改善箇所説明図

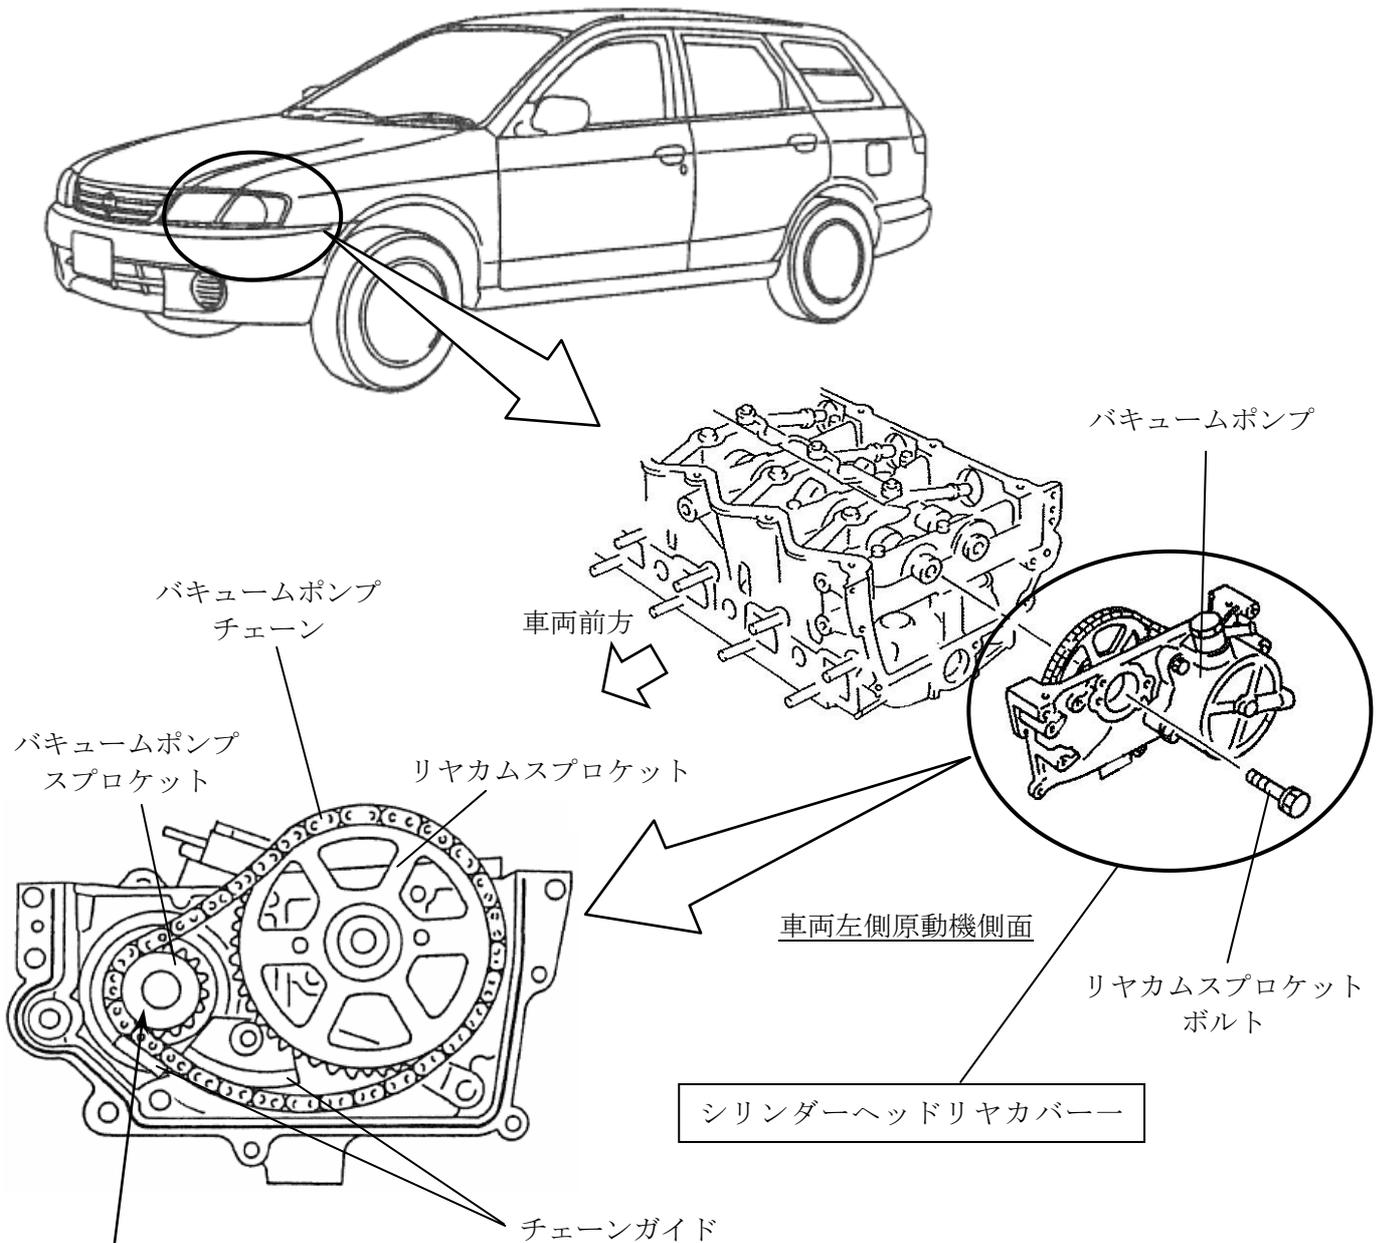
基準不適合発生箇所

ブレーキ倍力装置において、バキュームポンプのスプロケットの強度が不足しているため、スプロケットの歯が異常に磨耗するものがある。そのため、そのまま使用を続けると、バキュームポンプチェーンが当該スプロケットの歯に乗り上げ、チェーンガイドとの間に挟まれ、リヤカムスプロケットの回転がロックし、最悪の場合、チェーンが切れる、又はリヤカムスプロケットボルトが折損し、ブレーキ倍力装置が作動しなくなり、ブレーキの効きが悪くなるおそれがある。

改善の内容

全車両、エンジン番号を確認し、対象の場合は、良品のバキュームポンプスプロケットを組付けたシリンダーヘッドリヤカバー一式と交換する。
